関原発第33号
2022年4月22日

設計及び工事計画認可申請書の一部補正について

高浜発電所第2号機

設計及び工事計画認可申請書の一部補正

【資料9-1 設計及び工事に係る品質マネジメントシステムに関する説明書】

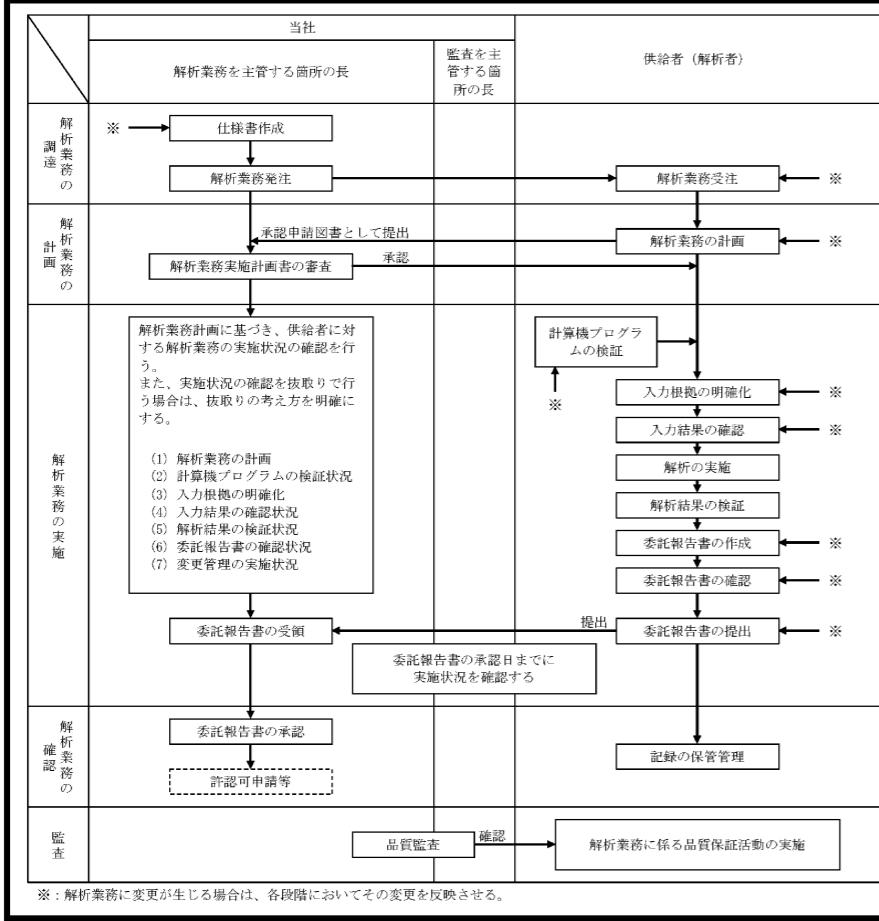
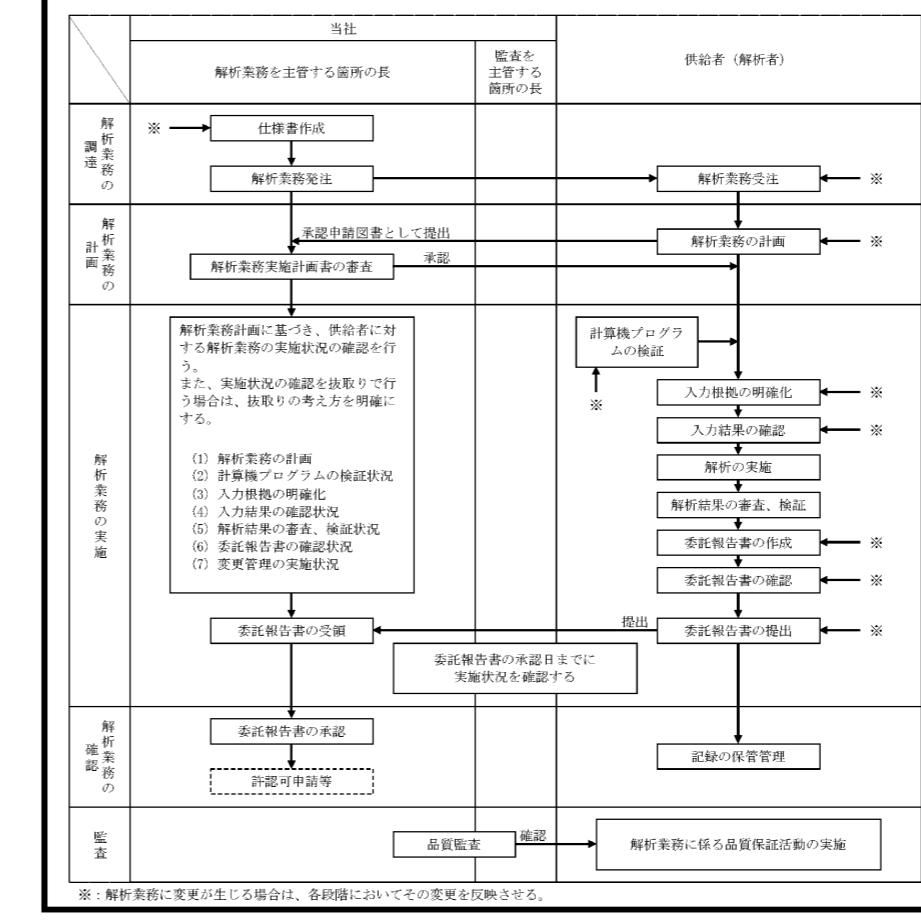
変更前	変更後	備考
 <p>※: 解析業務に変更が生じる場合は、各段階においてその変更を反映させる。</p> <p>別図1 解析業務の流れ</p>	 <p>※: 解析業務に変更が生じる場合は、各段階においてその変更を反映させる。</p> <p>別図1 解析業務の流れ</p>	<p>記載の適正化</p> <p>(頁番号の変更 (T2-添9-1-71 同様に頁番号の変更))</p>
